**Avis de la mission régionale
d'autorité environnementale
Hauts-de-France
sur le projet de parc éolien d'Ambernat
sur la commune de Bourdon (80)
Étude d'impact de septembre 2023**

n°MRAe 2023-7448

AVIS DÉLIBÉRÉ n° 2023-7448 adopté lors de la séance du 31 octobre 2023 par
la mission régionale d'autorité environnementale Hauts-de-France

Carte de présentation du projet (étude d'impact page 28)

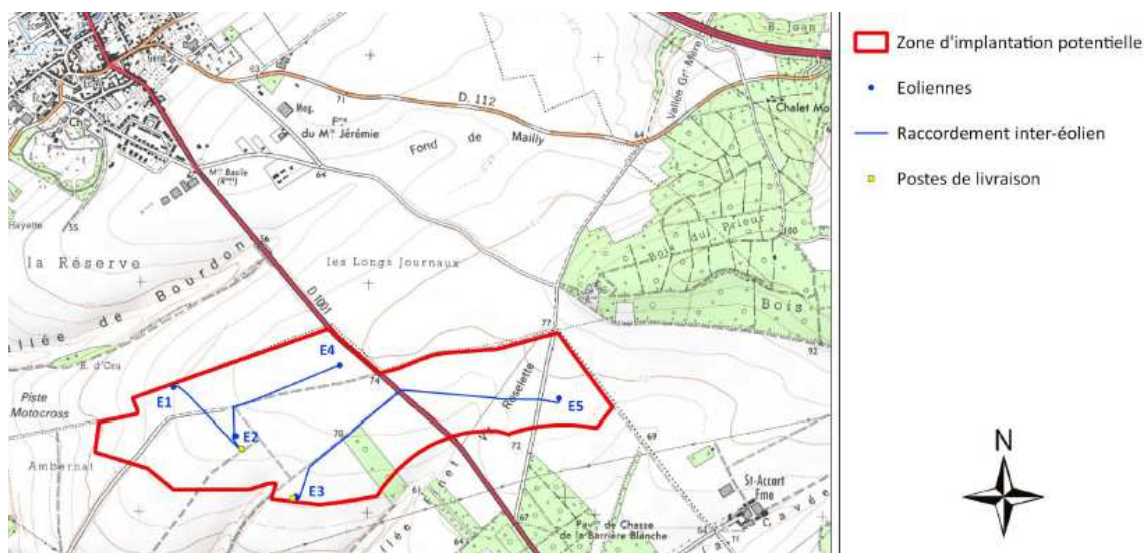
L'avis est rendu sur un projet de cinq éoliennes d'une hauteur de 165 mètres au maximum et de garde au sol d'au moins 29 mètres, localisées comme indiqué ci-dessous.

Le parc éolien comprend la création de deux postes de livraison proches des éoliennes E2 et E3, des plateformes de montage, et la réalisation ou le renforcement de pistes. L'emprise permanente du parc éolien sera de 13 393 m² sur des parcelles agricoles. L'ensemble des plateformes aura une superficie de 9 387 m².

Carte de présentation du projet (étude d'impact page 111)

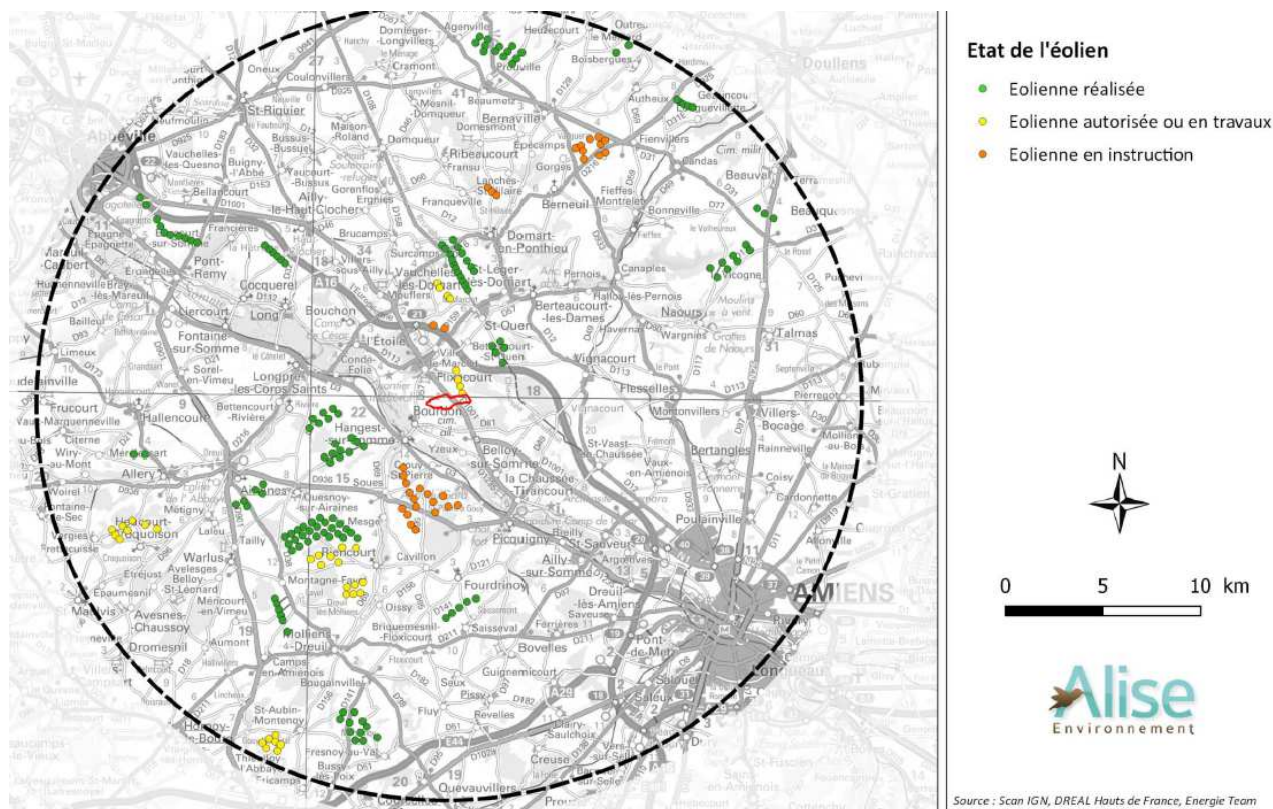
L'autorité environnementale relève que le projet s'insère en continuité du projet de la Croix Florent, à environ 100 mètres de la zone d'implantation du projet, qui a fait l'objet d'un avis de l'autorité environnementale du 12 juillet 2019².

Bien qu'il ne soit pas une extension du projet de la Croix Florent, l'analyse des impacts du projet de cinq éoliennes du parc d'Ambernat, de par sa proximité avec le parc précité, ne peut être conduite indépendamment de ce parc voisin. Le nombre des éoliennes à prendre en compte devrait être redéfini.

L'autorité environnementale recommande de décrire les éoliennes du parc voisin de la Croix Florent.
